## **Rapport de l'Inspection des installations classées**

Visite d'inspection du 23/04/2026

#### **GINDRE DUCHAVANY**

Références : 2026 - Is073SPF  
Code AIOT : 0006103047

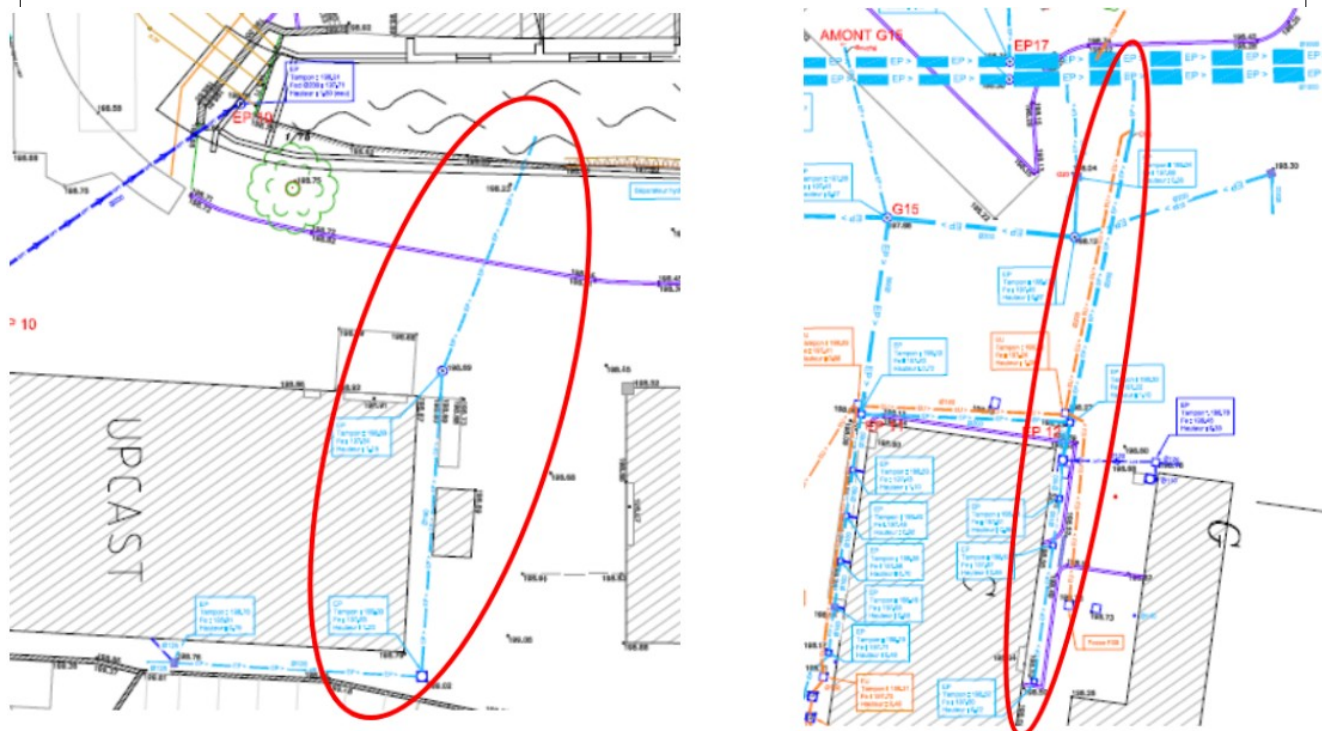
L'Inspection a constaté que le tronçon situé entre le bâtiment E3 et le bâtiment E4, ainsi que le tronçon situé le long du canal Ouest entre le bâtiment Conform et le bâtiment E1, recueillent effectivement des eaux de voiries comme l'indique le plan des réseaux et se rejettent dans le canal sans passer par un séparateur d'hydrocarbures, mais qu'il s'agit de voiries étroites sur lesquelles les poids-lourds ne circulent pas. L'exploitant indique que ces voiries sont empruntées uniquement par les chariots et ponctuellement par le véhicule de nettoyage. Il peut donc être considéré que les eaux pluviales ruisselant sur ces voiries ne nécessitent pas de passer par un séparateur d'hydrocarbures avant leur rejet au milieu naturel.

La représentation du tronçon d'eaux pluviales de voirie situé entre le bâtiment E3 et le bâtiment E4 est incomplète sur le plan des réseaux.

**Demande de justificatif n°1 :** L'exploitant vérifiera où aboutit le tronçon d'eaux pluviales de voirie situé entre le bâtiment E3 et le bâtiment E4 et mettra à jour le plan des réseaux en conséquence.

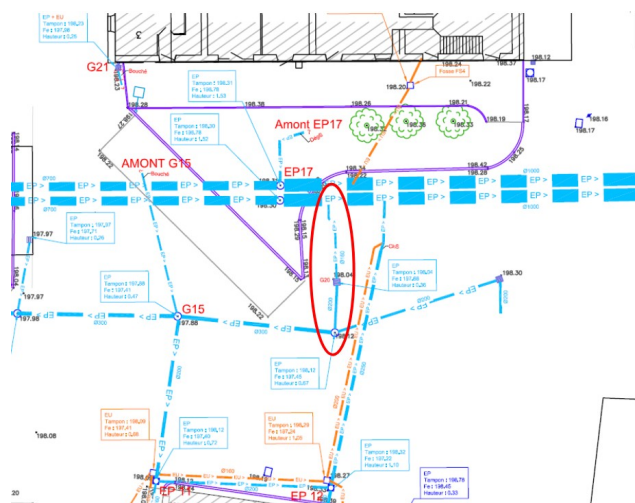
Par ailleurs, en deux endroits du plan, des tronçons sont représentés comme véhiculant des eaux susceptibles d'être polluées (eaux de voiries) alors que l'exploitant indique qu'il s'agit de tronçons d'eaux pluviales de toiture. Il s'agit des tronçons suivants :

**Demande de justificatif n°2 :** L'exploitant vérifiera si les deux tronçons d'eaux pluviales représentés ci-dessus recueillent uniquement des eaux pluviales de toiture et mettra à jour le plan le cas échéant.

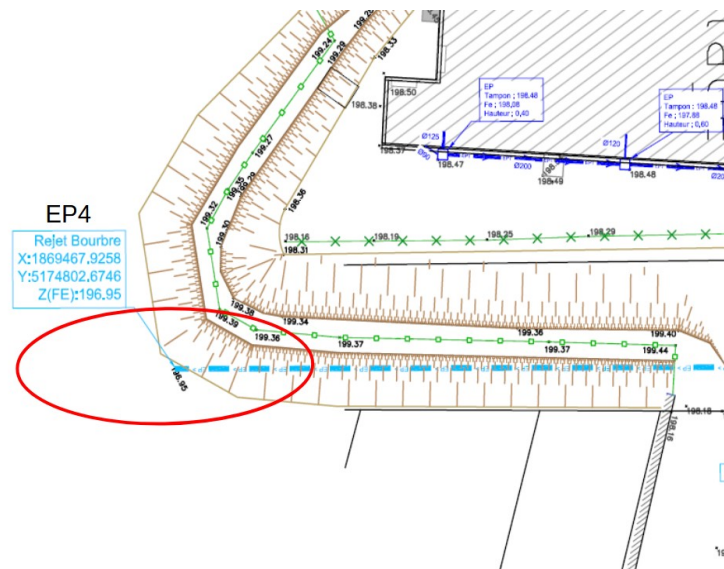
Le tronçon représenté ci-dessous, situé au nord du pont bascule, semble rejeter des eaux pluviales susceptibles d'être polluées (eaux de voiries) directement au canal enterré Est, sans passer par un séparateur d'hydrocarbures. L'Inspection a constaté visuellement depuis le regard situé à l'angle nord du pont bascule qu'il y a bien un tronçon qui part en direction du canal enterré.

**Demande de justificatif n°3** : L'exploitant vérifiera s'il y a une connexion entre le tronçon représenté ci-dessus, situé au nord du pont bascule, et le canal enterré. Si les investigations confirment qu'il y a bien une connexion, l'exploitant devra soit obturer ce tronçon s'il n'est pas indispensable, soit mettre en place un séparateur d'hydrocarbures en amont du rejet de ce tronçon dans le canal. L'exploitant informera l'Inspection des résultats de ces investigations et, le cas échéant, de la solution retenue pour empêcher des eaux susceptibles d'être polluées de se déverser dans le canal via ce tronçon.
